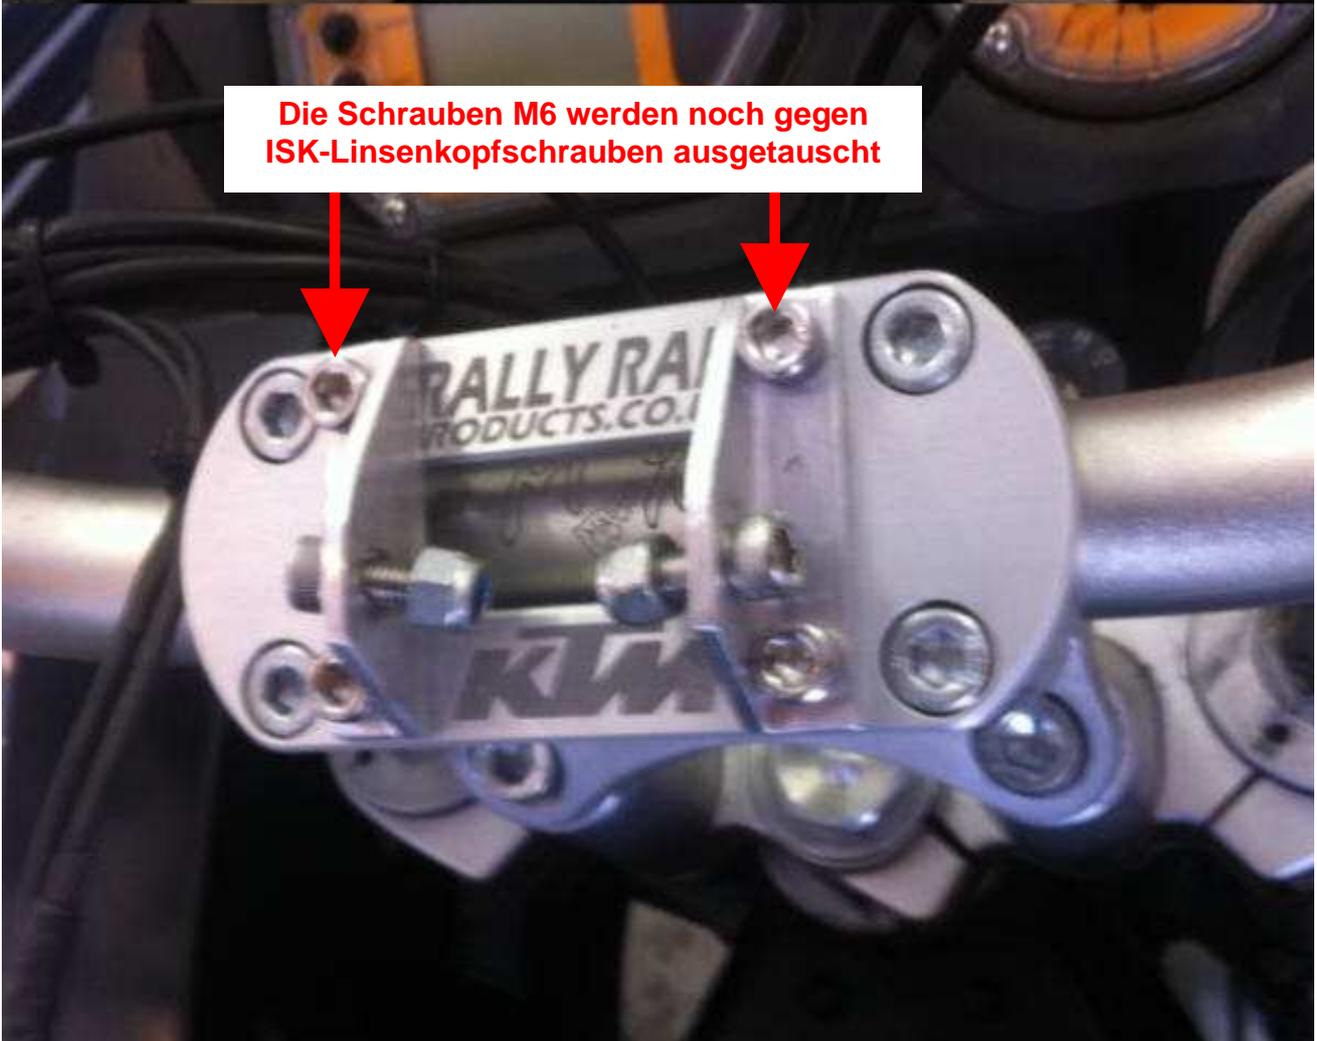
Die Muttern M6 werden noch gegen Stahl-Einnietmuttern ausgetauscht, damit für das Einstellen nur noch ein Inbusschlüssel notwendig ist

Die Schrauben M6 werden noch gegen ISK-Linsenkopfschrauben ausgetauscht
